## 改善箇所説明図

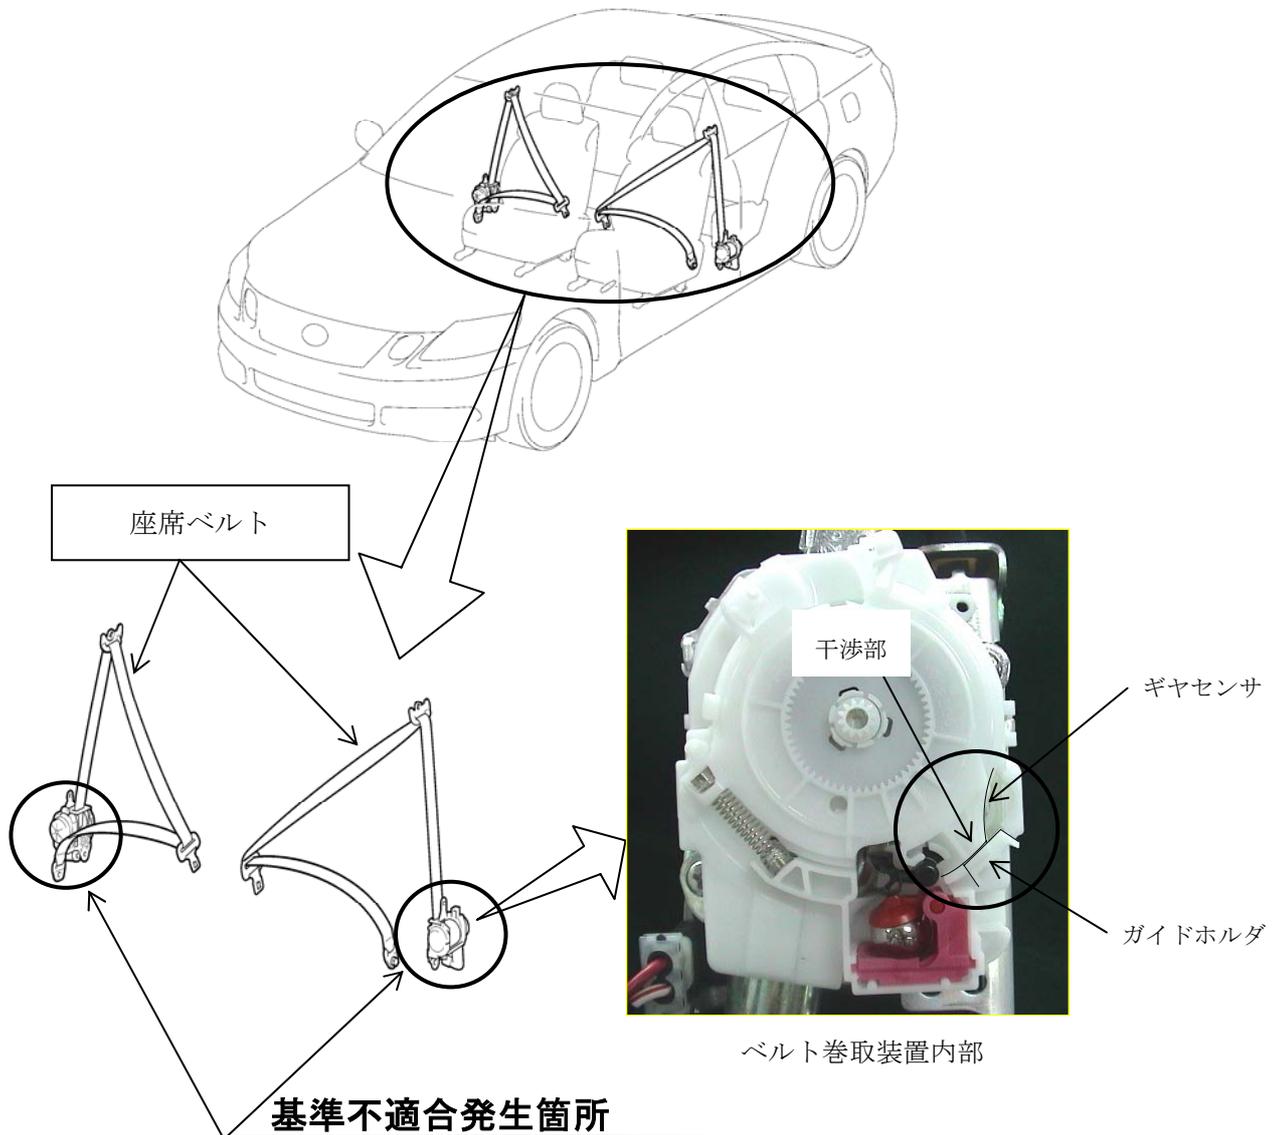
運転者席及び助手席用座席ベルトの巻取装置内部の部品に製造不良のものがあため、ロック機構のギヤセンサ端部とガイドホルダが干渉し、座席ベルトを引き出せないことがある。そのため、当該ベルトが装着できず、乗員を拘束できなくなるおそれがある。

全車両、運転者席及び助手席の座席ベルトを対策品と交換する。

注：□ は交換部品を示す。

識別：改善済車両にはエンジンルーム内の車台番号打刻位置の右上に黄色ペイントを塗布する。
